Mise à jour de l'implantation Cas par cas (décision n°2025-17762)

Projet de centrale photovoltaïque au sol de Naintré

Commune de Naintré (86 530)

Fait à Montpellier le 17 décembre 2025

2.1. Plan de masse (V1) pour lequel l'autorité environnementale a rendu une décision de dispense d'étude d'impact environnementale.

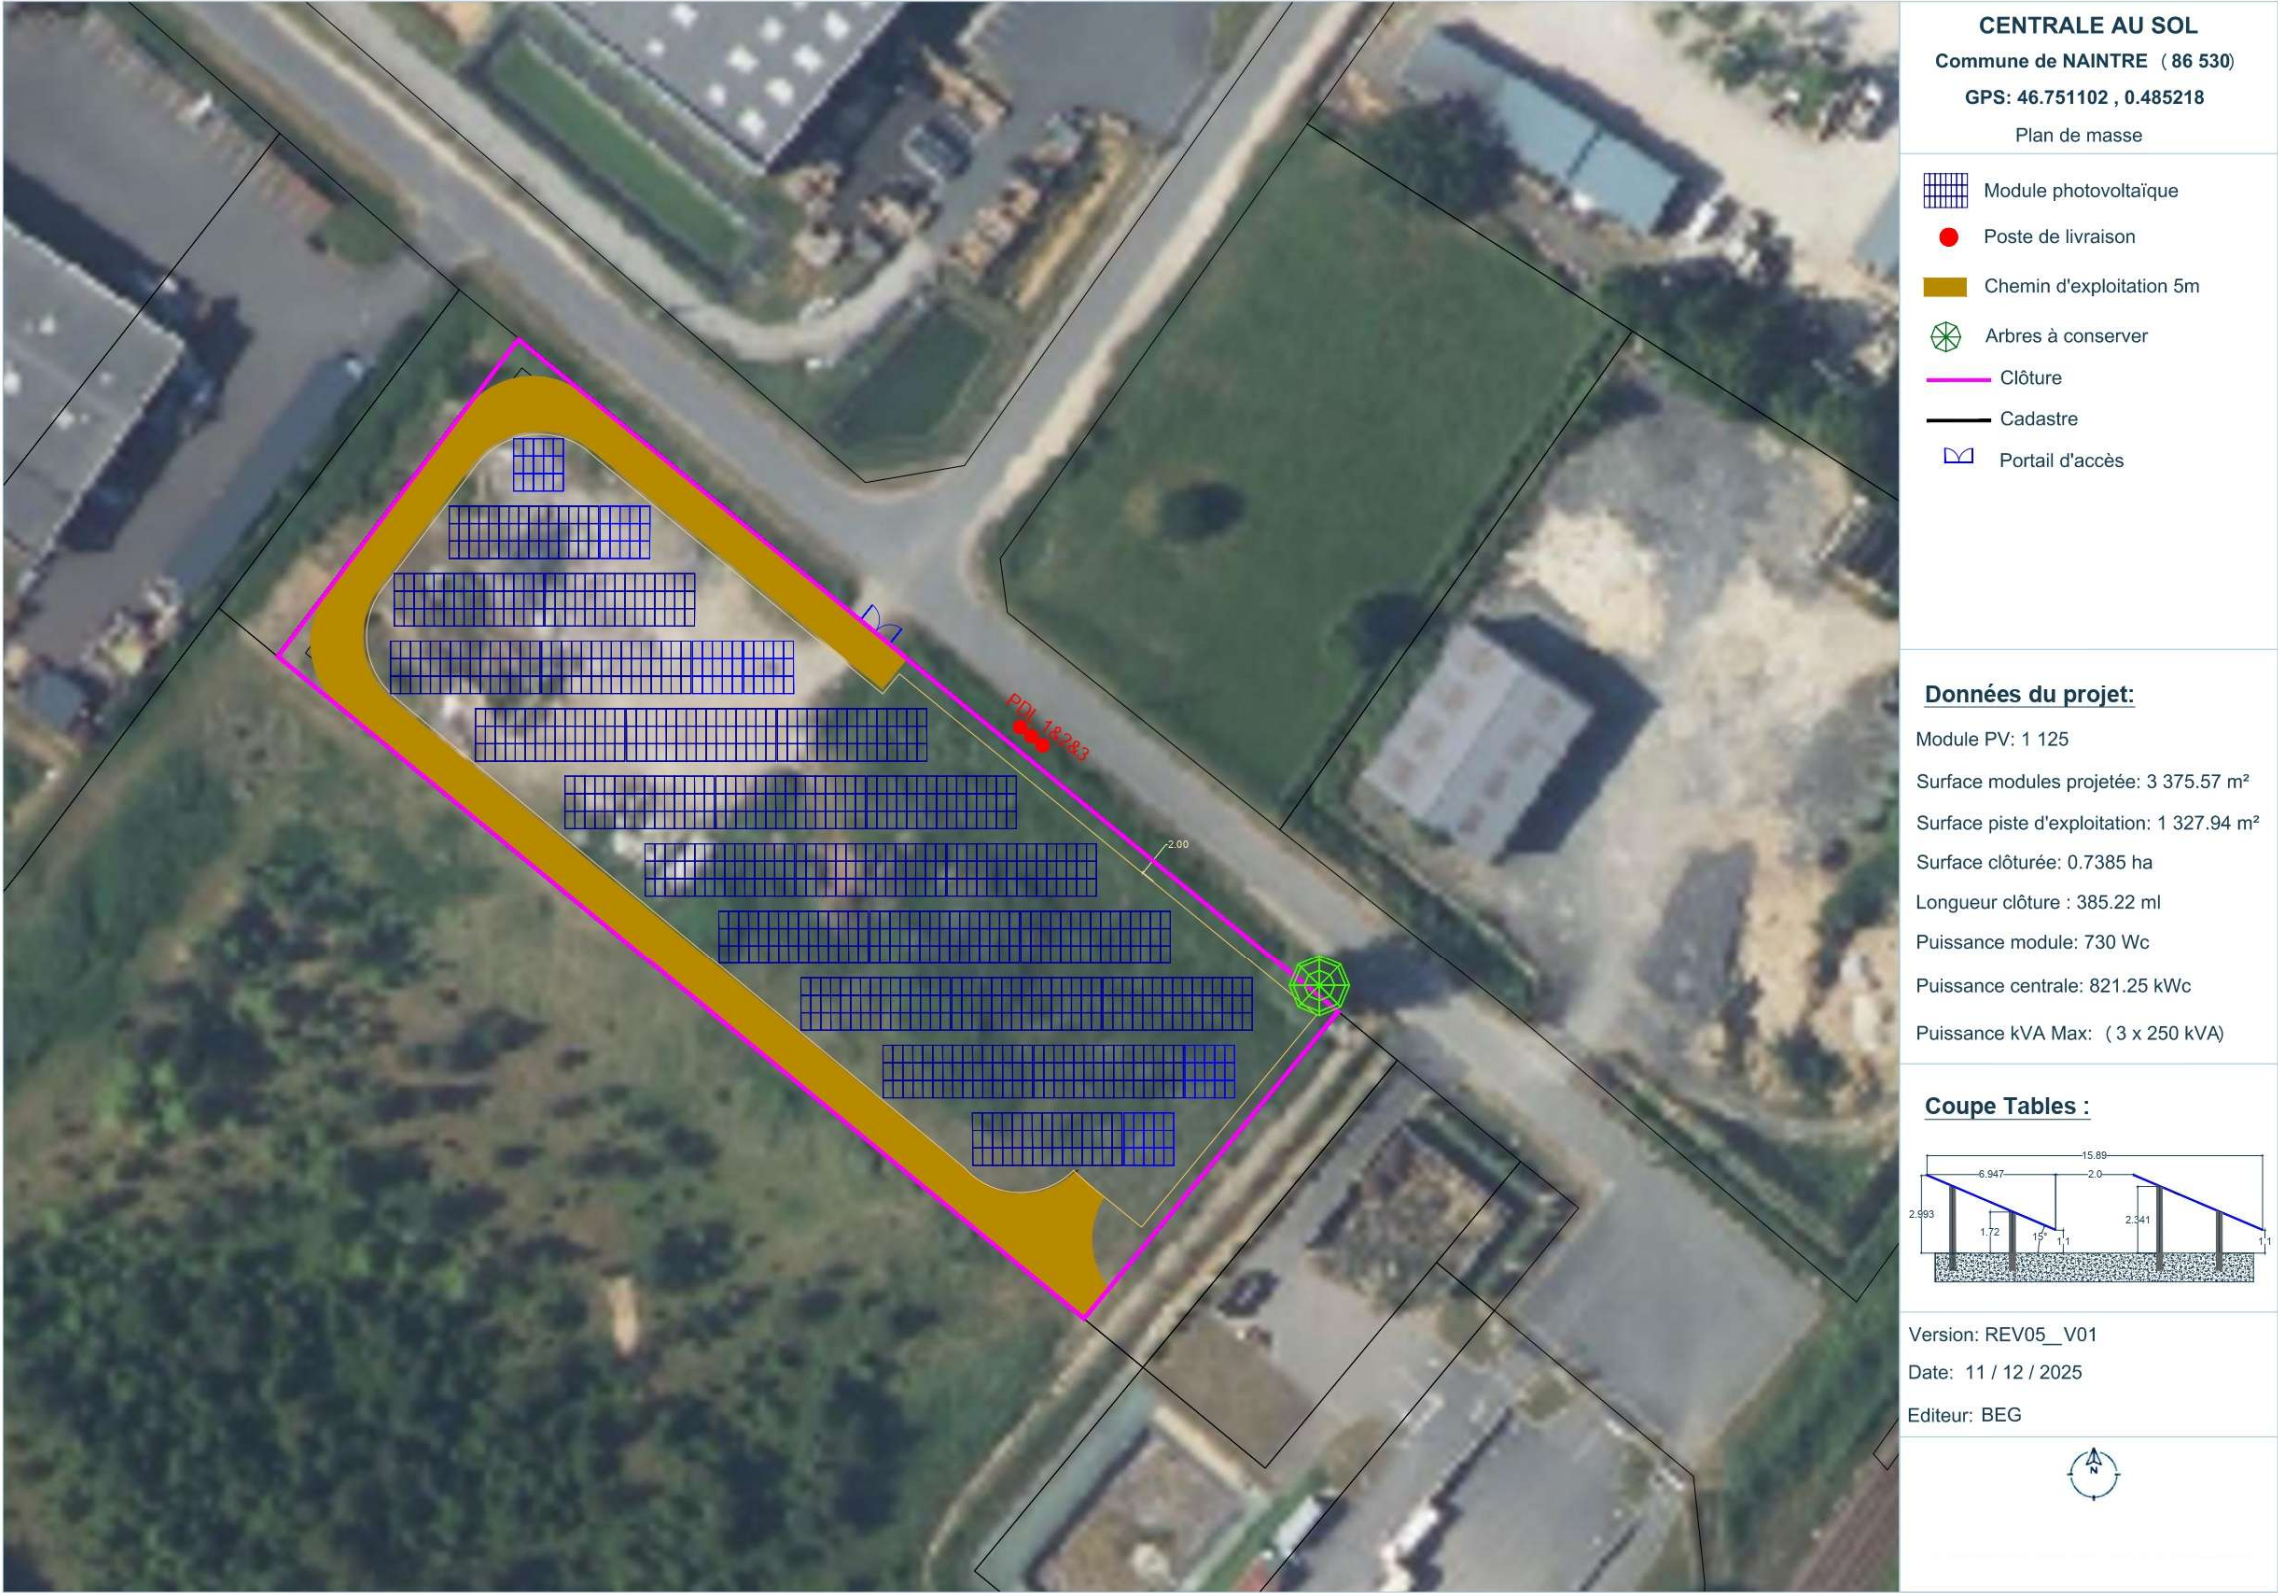
Caractéristiques générales	Plan de masse V1 (issu du cas par cas effectué)	Plan de masse V2 (faisant l'objet de la demande de validation)
Points de livraison	2 armoires	3 armoires
Coordonnées des PDL :	46°45'40.5"N - 0°29'06.8E	46°45'04.7"N - 0°29'08.1E
Emprise du PDL en m²	- de 1 m²	inchangé
Parcelles cadastrale interceptées	AZ 1133 + 1132	AZ 1133
Surface cadastrale m²	7949	7420
Puissance (kWc) :	900	821
Inclinaison des modules (°) :	20	15
Inter rang (m)	2.5	2
Hauteur min (m) :	1,1	1,1
Hauteur max (m) :	2,77	2,99
Structure d'ancrage :	Bi Pieux Battus	inchangé
Structure module	2 panneaux verticaux	3 panneaux verticaux
Conception centrale	Plan de masse V1 (issu du cas par cas effectué)	Plan de masse V2 (faisant l'objet de la validation)
Nombre modules :	1240	1125
Surface totale panneaux (m²) :	3620	3375
Surface clôturée (ha) :	0.79	0.73
Longueur clôture (ml) :	405	385
Surface piste d'exploitation (m²)	1340	1328

Les modifications apportées au plan visent à mettre en conformité le plan de masse de la centrale avec la réduction de l'emprise foncière en optimisant la puissance installée.

L'emprise clôturée a été réduite suite à la perte des accords fonciers : la parcelle cadastrée Section AZ numéro 1132 de la commune de Naintré a été supprimée du plan de masse.

Cette adaptation d'implantation entraîne une diminution de la puissance installée en raison de la réduction de l'espace disponible pour l'implantation des modules photovoltaïques.

Aussi, le point de livraison a été déplacé pour permettre un raccordement optimisé au poste de transformation par la société SRD-Energies sur la voie publique.

Figure 1 Plan de coupe du poste de livraison

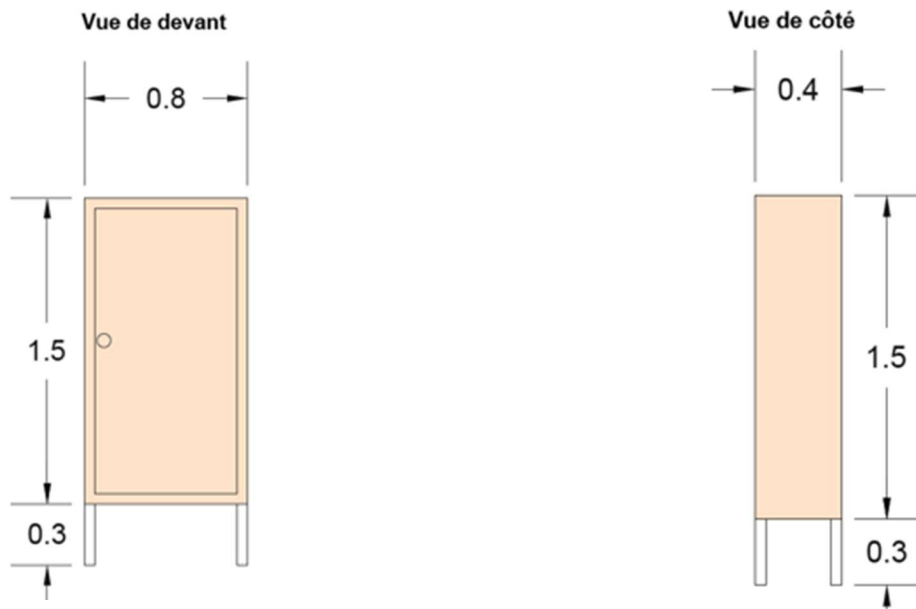
Compte tenu de la puissance de la centrale, inférieure à 1 MWc, des postes de livraison basse tension seront installés en bordure du site.

Les postes de livraison seront installés de façon à rester accessible depuis le domaine public, par le distributeur d'électricité. La figure ci-dessous illustre la typologie de postes de livraison qui seront installés :
